STACY施設等の設置変更許可申請書について 概要説明資料(案)

国立研究開発法人日本原子力研究開発機構
原子力科学研究所

令和2年〇月〇日

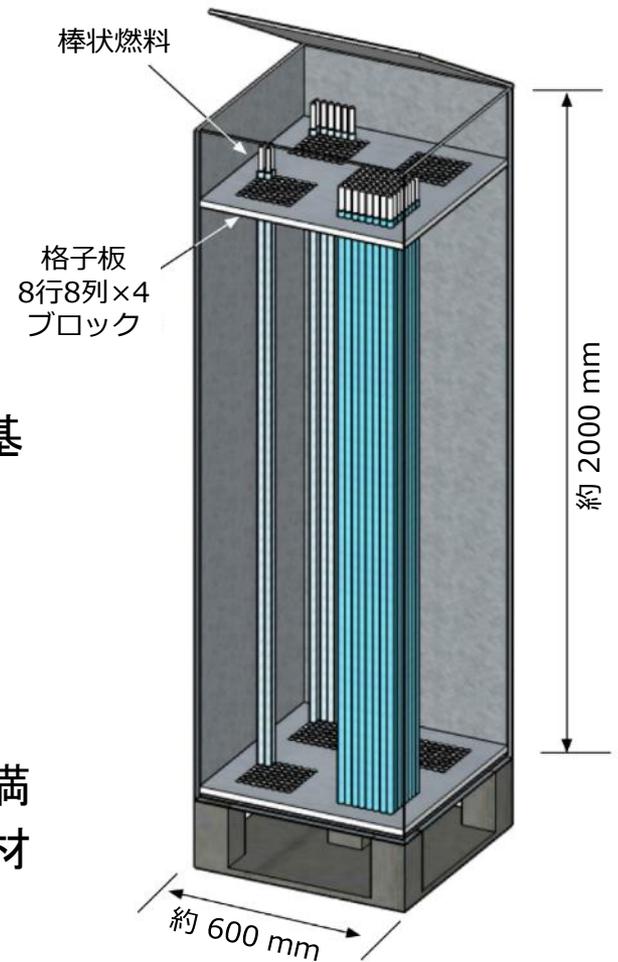
○STACY施設の「貯蔵管理のみを行う燃料の貯蔵」について、以下を追記

「TCA施設から引き渡された使用済棒状燃料は、U保管室内の使用済棒状燃料貯蔵設備に貯蔵する。なお、使用済棒状燃料は、STACYでは使用しない。使用済棒状燃料のうちウラン・プルトニウム混合酸化物燃料については、国のエネルギー・原子力政策等に沿った研究開発等での利用又は国内外への譲渡しを行う計画である。」

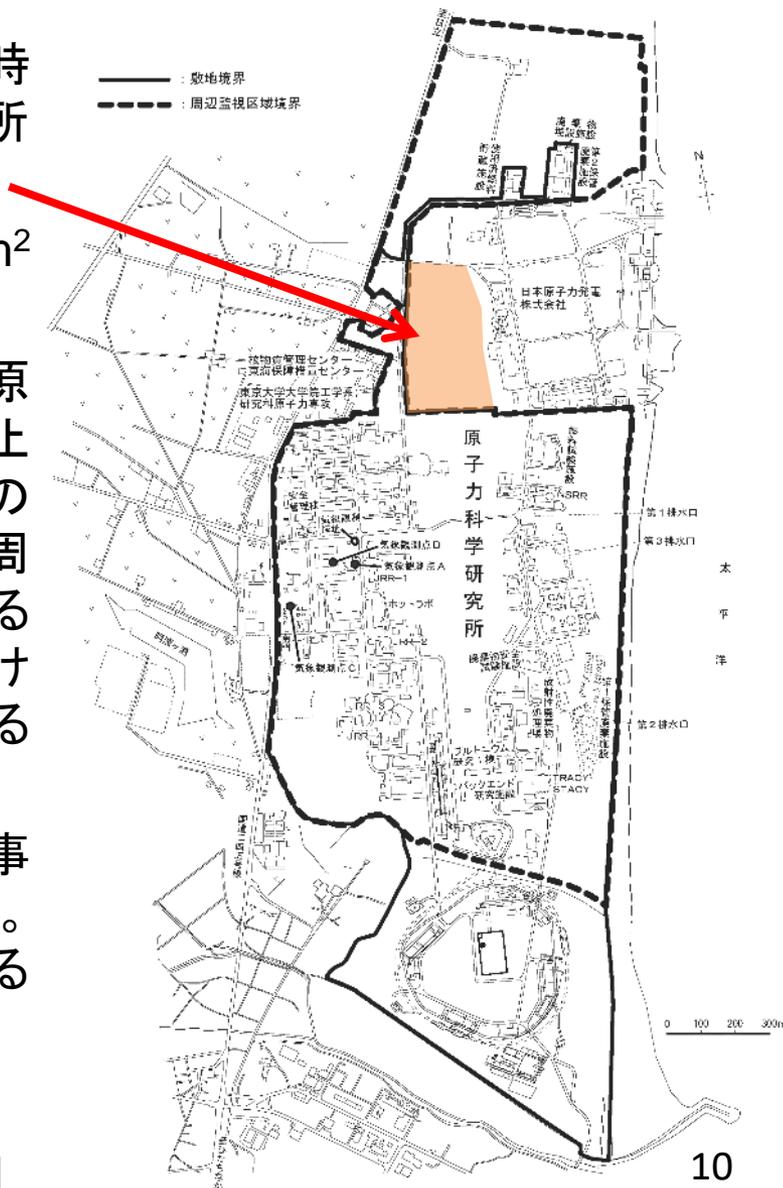
工事計画

項目		令和(年度)		2			
		I	II	III	IV		
STACY施設	使用済棒状燃料貯蔵設備			製作、検査
